דרכים מס' 77\75\772
מחלף תל קשיש - מחלף ישי (DD)

תכנית תנועה
כביש 77 חתכים 5140-5660
כביש 75 חתכים 1960-2460

השוואת תכניות תנועה מול תכניות המדינה

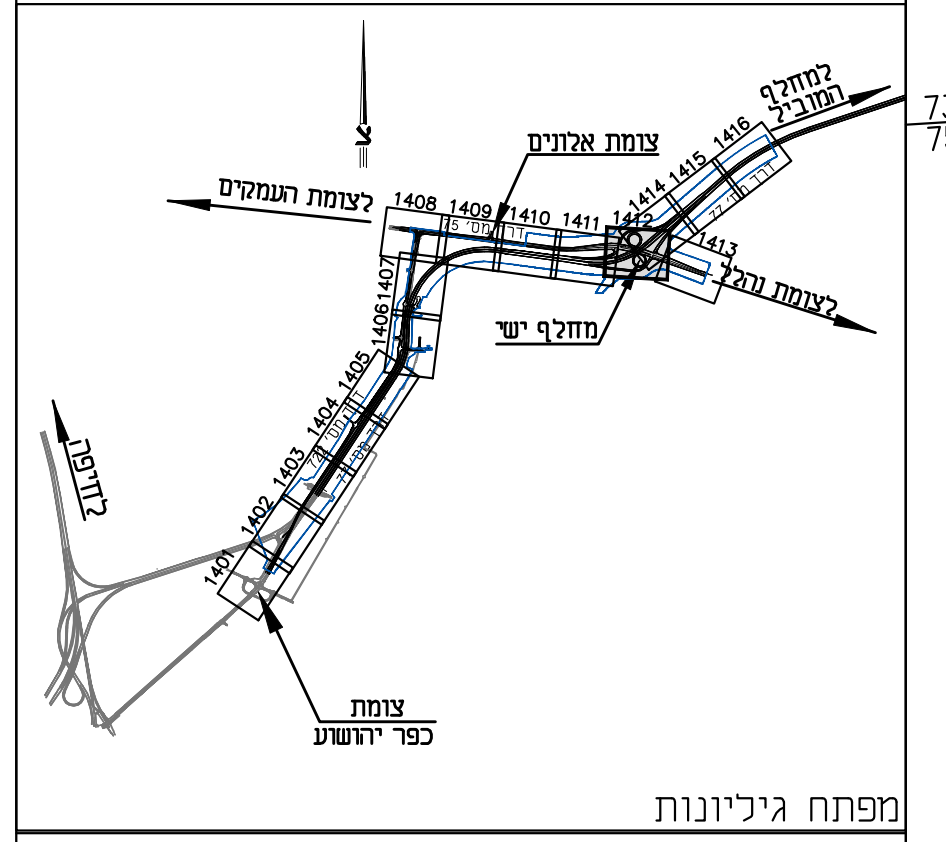
אלמנט	תכנון מקור	תכנון סופי	הסבר
שביל הולכי רגל	חסרים 226 תמרורי בכניסת לשבילי הולכי רגל	הוספו תמרורי 226	השלמת תמרורים חסרים.
ביטול מעקות בטיחות והוספת תמרורי 148, 112 ויחידות קצה.	יש מעקות	1. בוטל מעקה בין חתכים ברמפה 4 160L-600L 360R 2. כביש 77 בין חתכים 5500R- 6000R 5540L-5700L 3. רמפה 1 180R-260R 60L-220L 4. רמפה 5 240R- 4600R	שיפוע צידי 1:4 והרחקת מכשולים ל- 9 מ'.
תאורה	תאורה במרכז הכביש	התאורה הועברה לצידי הדרך	צמצום רוחב הגשרים
שינוי גיאומטרי עקב צמצום רוחב הגשרים	התכנון כולל 3 גשרים	התכנון כולל גשר מאוחד	איחוד הגשר
הוספת תמרורי הפניה לדרך מהירה מכיוון קריית טבעון לכיוון טבריה. בחתכים 2100-2080 (414,632,216,218).	התמרורים חסרים	הוספו התמרורים	השלמת תמרורים
הוספת תמרור 428 בכביש 75 לפני רמפה 1.	התמרור חסר	הוסף תמרור	השלמת תמרור
גשר שילוט ברמפה 4.	הגשר הוזז מחתך 90 לחתך 40.	הזזת גשר שילוט.	נדרש בתכנית שילוט מאושרת.
תמרורי 122,114 בכביש 75 בחתך 2240 לכיוון מערב.	אין תמרורים	סומנו תמרורים	השלמת תמרורים.

ביטול תמרורי 426 ברמפה 5	יש תמרורי 70 קמ"ש	בוטלו התמרורים	עקב השינוי הגיאומטרי אין צורך בתמרורים.
שינוי גיאומטרי בשביל הולכי רגל בחתך 2400 צד ימין	שביל ישר	שביל מסתובב	שינוי תכנון הנובע ממגבלות פתרון הניקוז.
הוספת מעקה בטיחות ליד שביל הולכי רגל לאורך כביש 75	אין מעקה	הוסף מעקה	נדרש עקב תעלת ניקוז צמודה לשביל.
תמרורי 414, 218, 216, 632 לפני הפניה שמאלה לדרום מכביש 75.	אין תמרורים.	הוספו תמרורים.	השלמת תמרורים של דרך מהירה.
